「事務所ビル（予測課題1）」の採点一覧表

氏2022.8.19

表1 採点結果

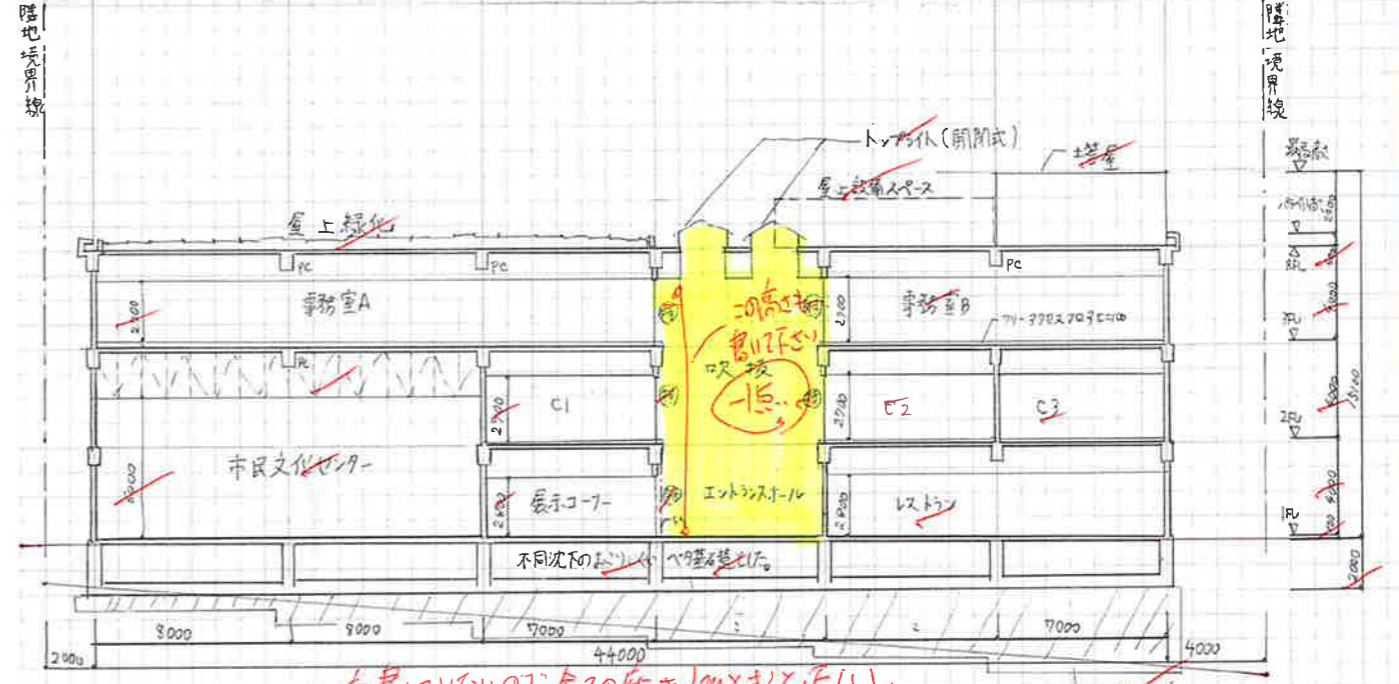
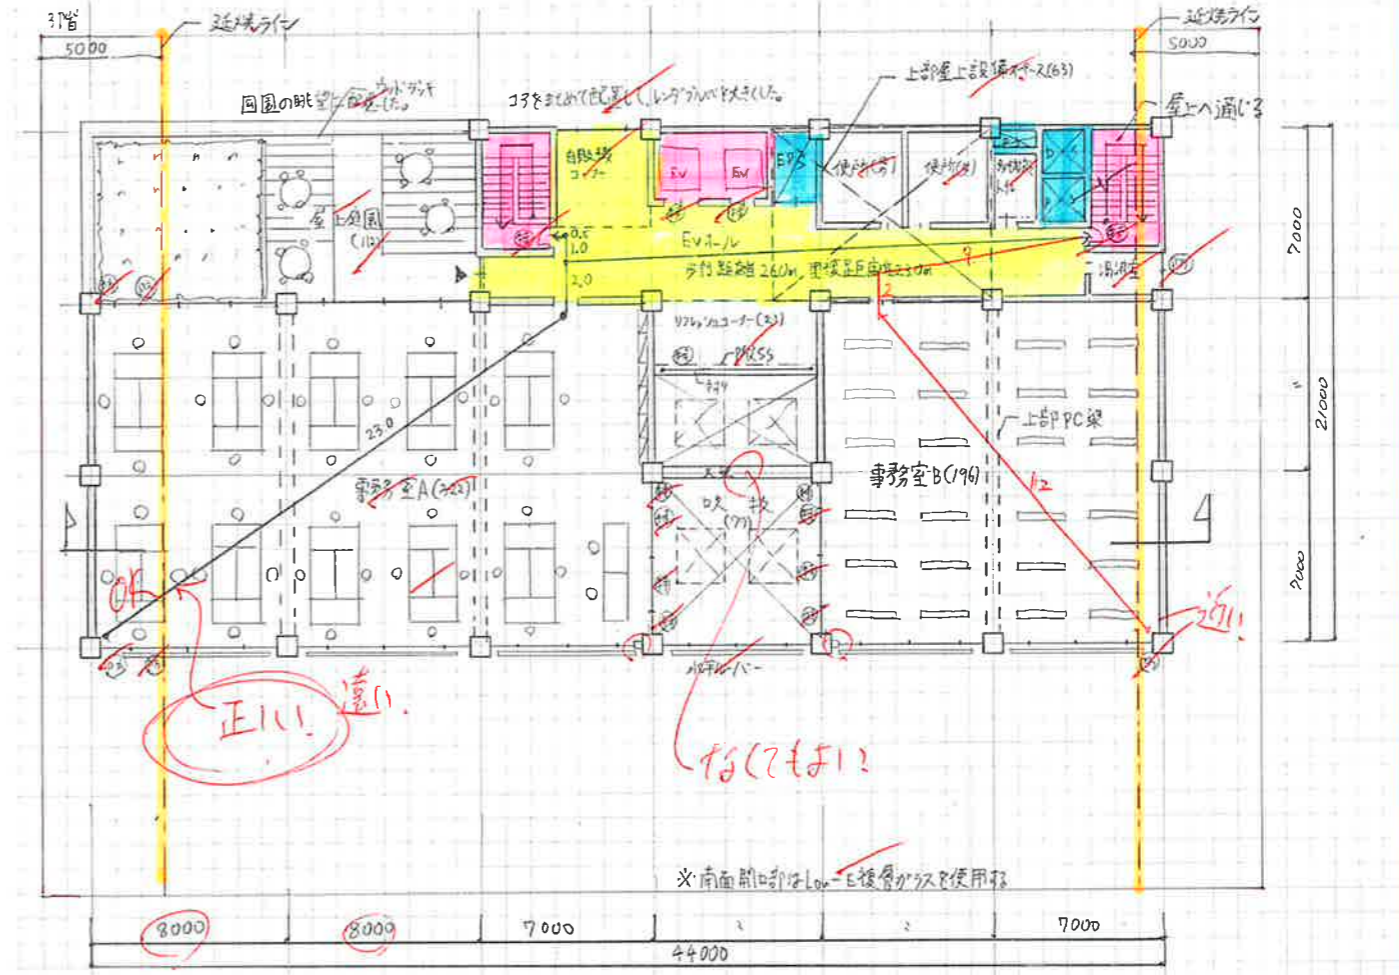
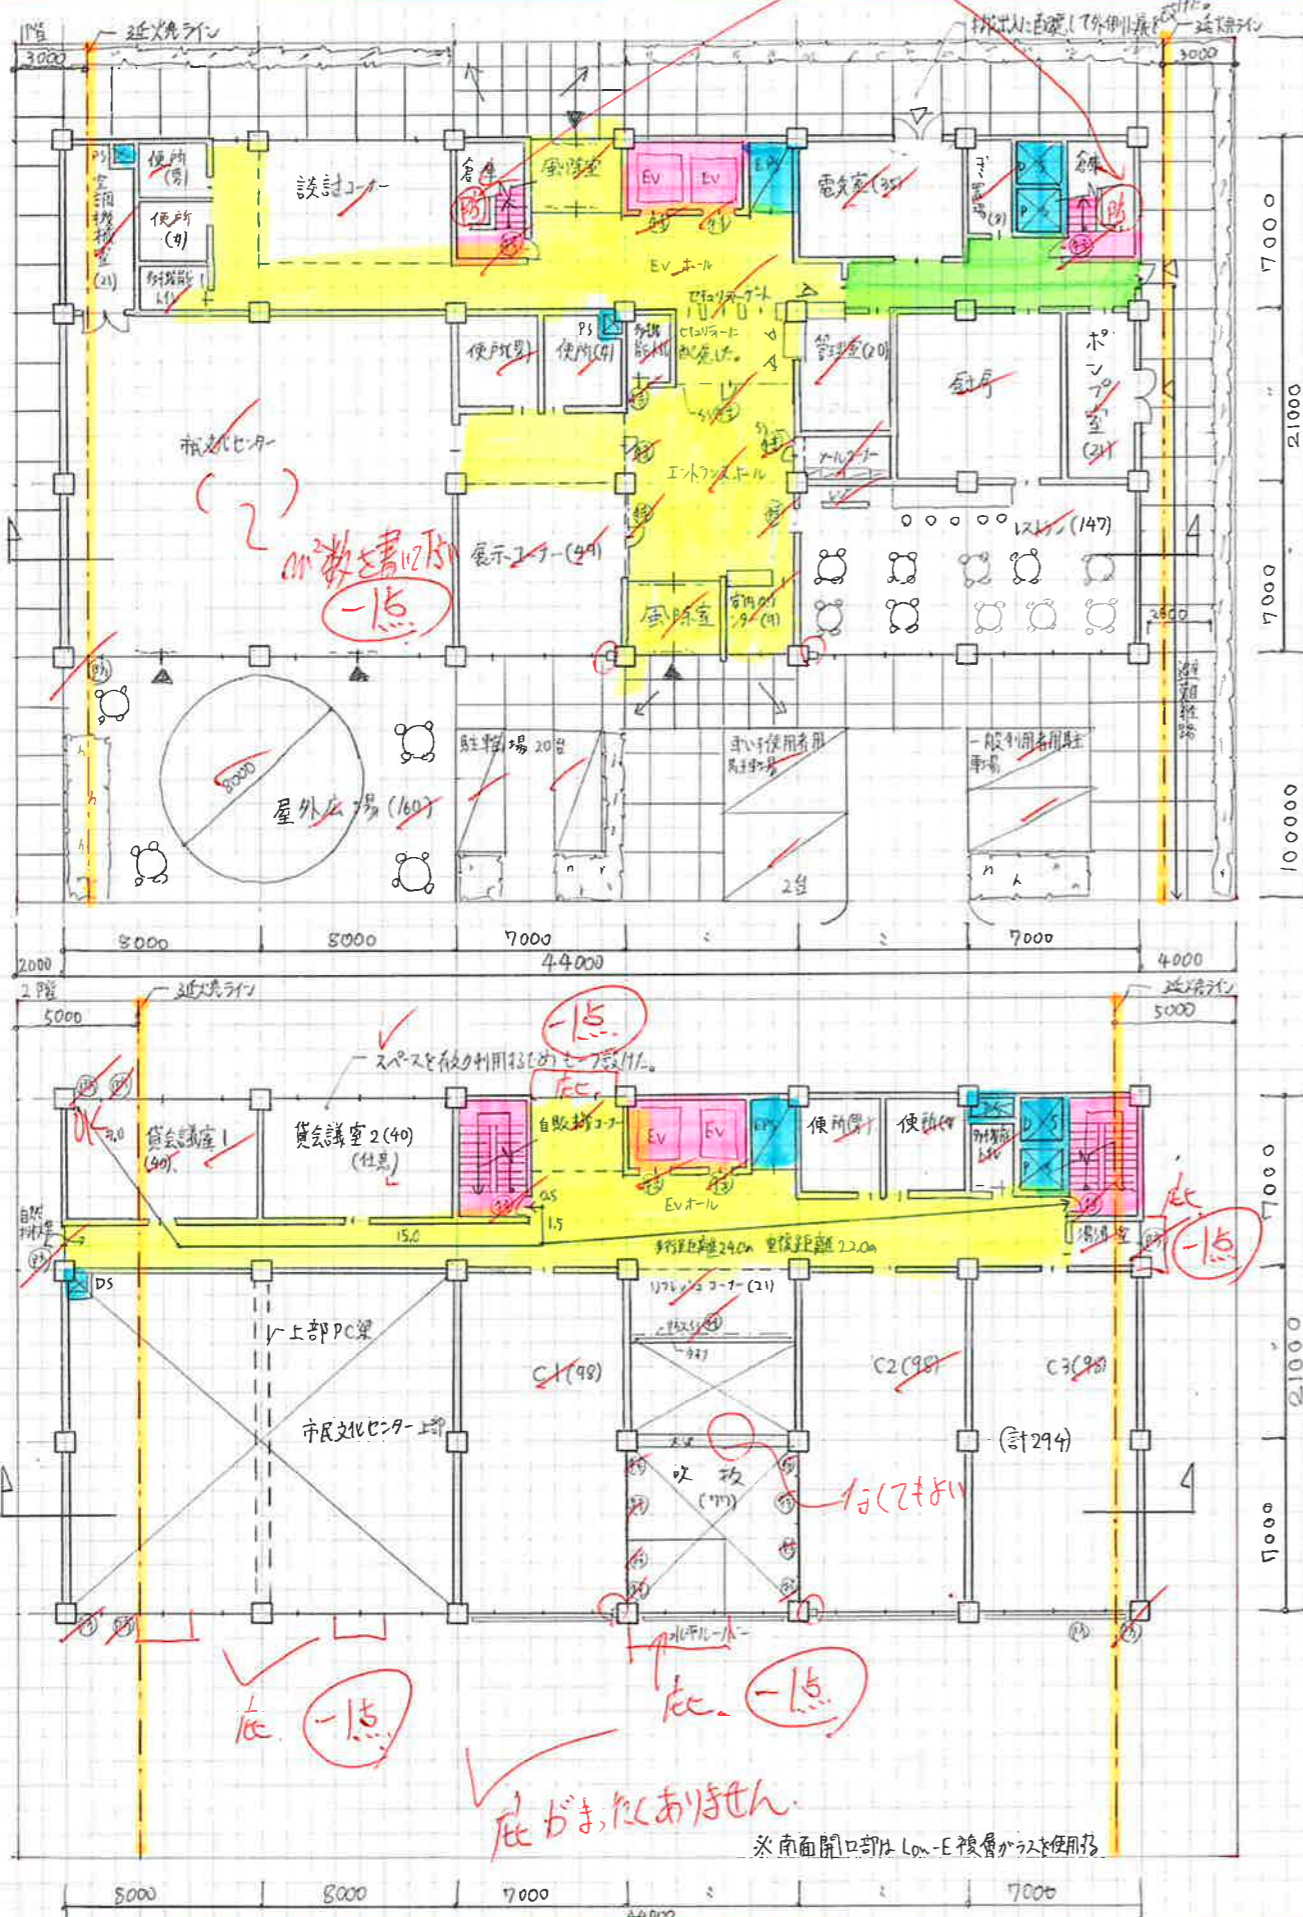
採点結果の区分		評価の結果		コメント
ランクI	知識及び技能を有する	合計点:80点以上	①+②の合計点	・図面および記述ともに確実にトップ10%に入るランクIの内容ですが、階段下の倉庫の扉も法的には防火区画が必要です。
ランクII	知識及び技能が不足	合計点:60~79点	88 点/100点	・研究会としては、令和の法適合違反への審査が厳しいことを踏まえ、ここに防火設備がない場合、一発不合格(ランクIV)としています。
ランクIII	知識及び技能が著しく不足	合計点:60点未満	①図面得点	・2階平面図に「庇」が全く書かれていません。細かい減点となります。機械室は無しでもよいですが、一般出入口は必要です。
ランクIV	重大な不適合に該当	不適合該当有	29 点/30点	・計画の要点等も、かなり優れた内容です。3階吹抜け空間の空調は、1階居住者空間のみで良いので、補足図BとCは不要です。

※階段下の倉庫は、堅穴区画なので法的に防火区画が必要です(平成は防なしでOKでしたが、令和は防(特可)を書いて下さい)。
